NOUVELLE LIGNE LYON TURIN - NUOVA LINEA TORINO LIONE  
PARTIE COMMUNE FRANCO-ITALIENNE - PARTE COMUNE ITALO-FRANCESE  
CUP C11J05000030001

TRAVAUX PREPARATOIRES, DE PROTECTION ET MAINTENANCE DES CHANTIERS DE  
TELT POUR LA REALISATION DE L'ECHANGEUR DE CHIOMONTE /  
ATTIVITA' PRELIMINARI, DI PROTEZIONE E DI MANTENIMENTO DEI CANTIERI DI TELT  
PER LA REALIZZAZIONE DELLO SVINCOLO DI CHIOMONTE

AS BUILT DU PONT BAILEY / AS BUILT DEL PONTE BAILEY  
Rapport technique illustrative / Relazione tecnica illustrativa

Figura 6 – Pianta PE in revisione

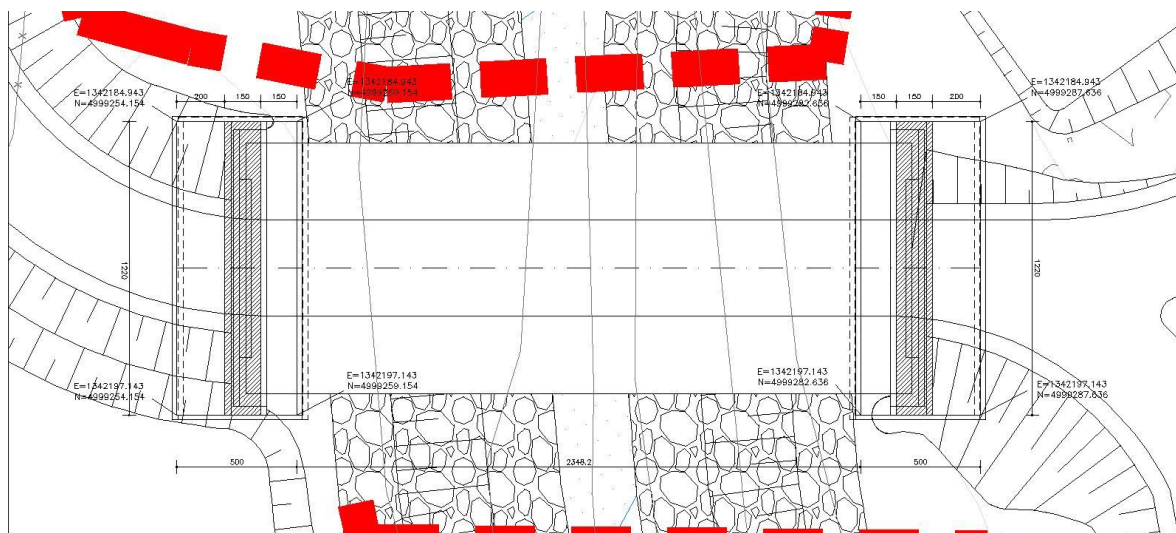
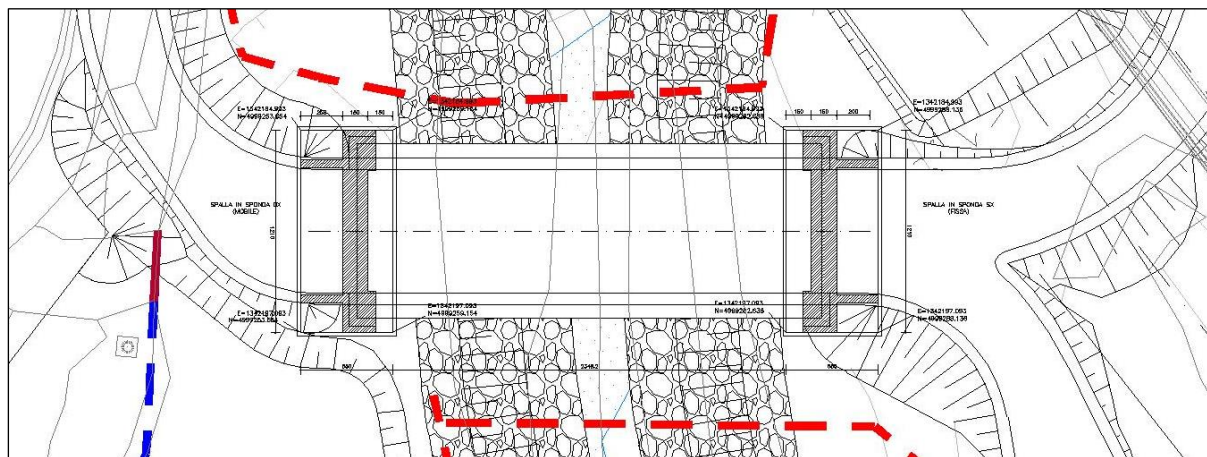
- b) **Adeguamento piste di accesso:** è stato corretto il “refuso grafico” del P.E. che presentava una larghezza della sede carrabile del ponte (7.35 m) maggiore rispetto alla larghezza della pista di cantiere (4 m) in approccio alle spalle. Pertanto, è stata adeguata la larghezza della sede della pista di cantiere in approccio al ponte, prevedendo due corsie di marcia, in modo da uniformare la stessa alla larghezza stradale del ponte.  
Tale suddetta riprofilatura ed allargamento della pista di cantiere, ha comportato la modifica della geometria delle spalle, prevedendo la realizzazione di muri di risvolto a tergo per il contenimento del rilevato in approccio.

Figura 7 – Profilo longitudinale PE in revisione

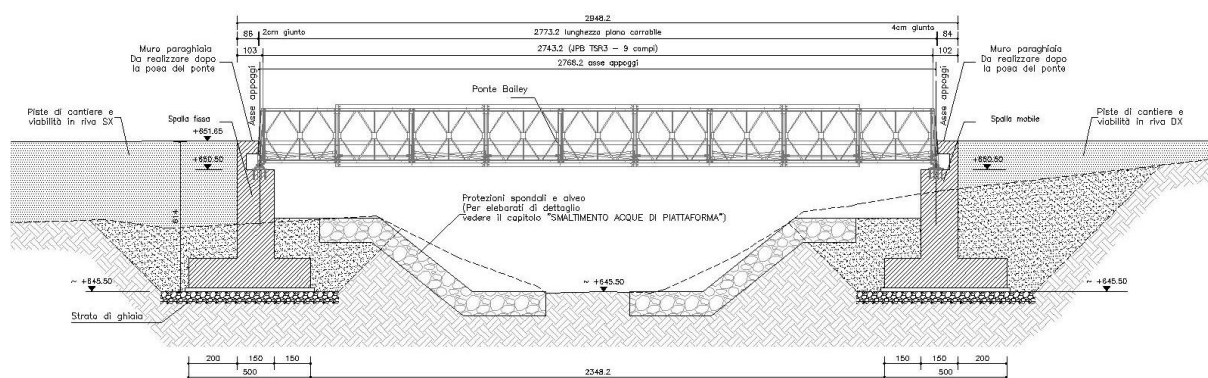
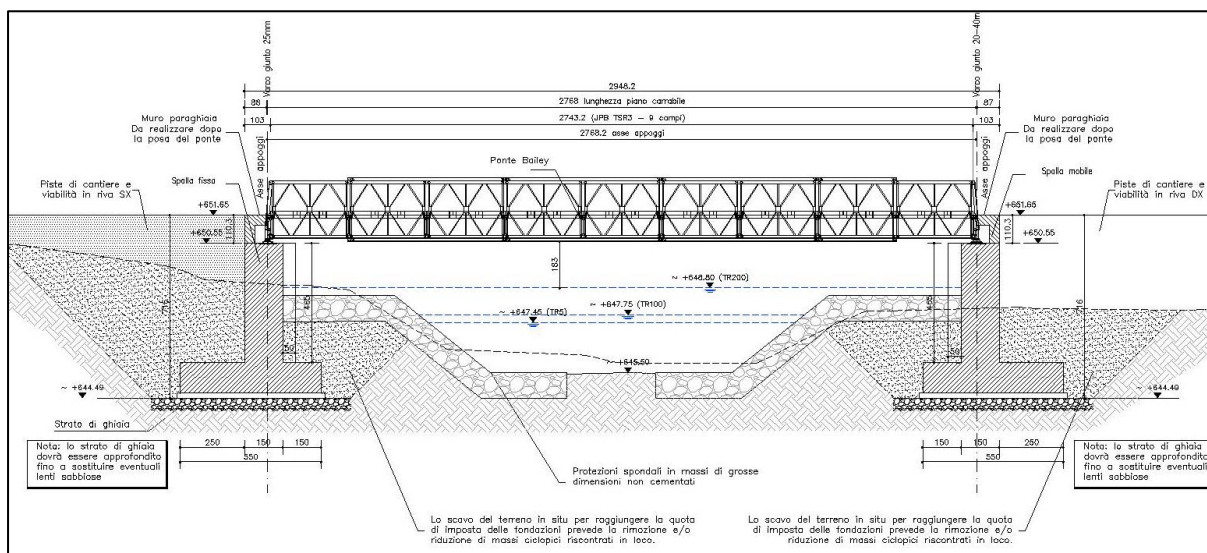
- a) **Approfondimento del piano di posa:** in ottemperanza alla Prescrizione CIPE 39/2018 (ID. 104), il P.P.F. delle spalle del Ponte Bailey (inizialmente previsto a quota di 644.49 m s.l.m.) è stato approfondito “... *ad almeno -1 m rispetto alle quote più depresse del fondo alveo...*”, ovvero è stato posto a 645.50 m s.l.m.  
Conseguentemente, tale nuovo assetto del piano fondale ha comportato un accrescimento delle opere di elevazione, ovvero: l'altezza del muro di contenimento frontale e dei muri andatori è passato da 3.64 m a 4.65 m;

Figura 9 – Carpenteria spalla da PE in revisione

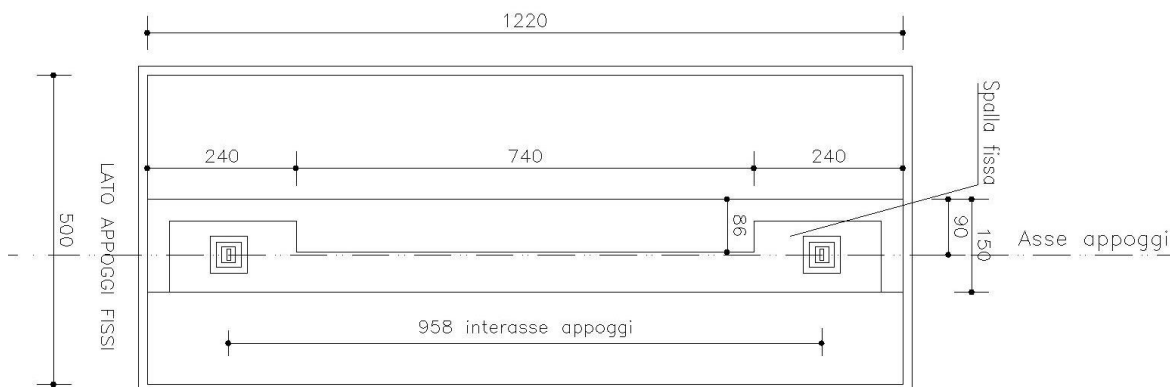
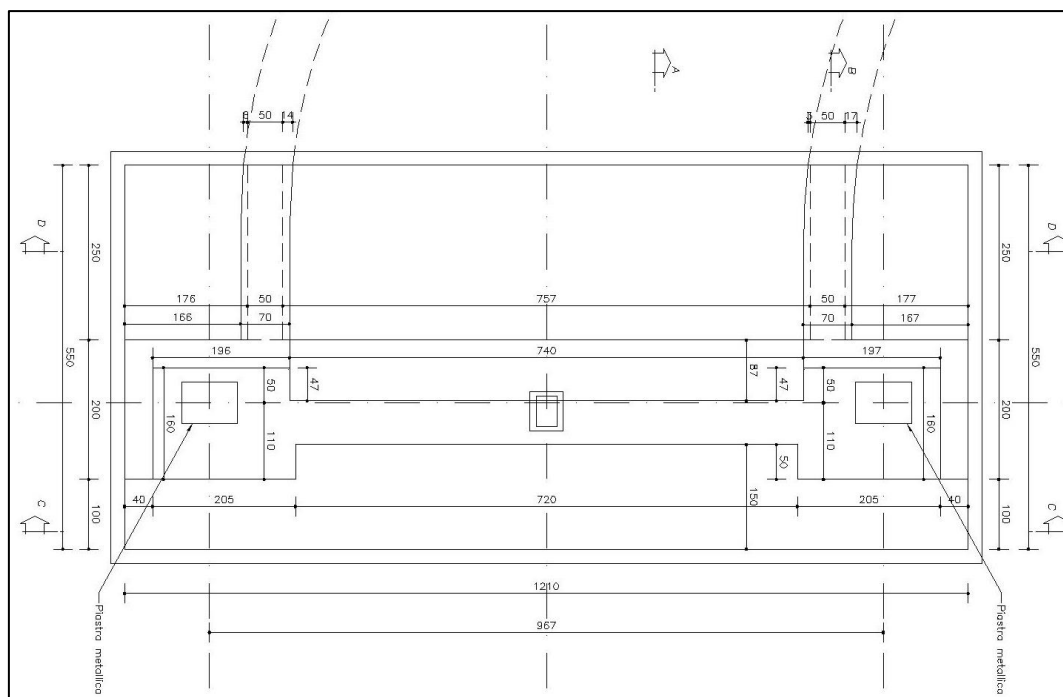
- c) **Modifiche geometriche opere di elevazione:** la geometria del muro frontale delle spalle è stata modificata rispetto al PE aggiudicato, per consentire la realizzazione di allargamenti del piano degli appoggi necessari al varo del ponte Bailey.  
L'aumento dello sviluppo in altezza delle opere in elevazione (ovvero del muro frontale), ha inoltre richiesto, ai fini delle verifiche di stabilità, un aumento della sezione laterale della fondazione delle spalle, che è passata da 5 m a 5.50 m.
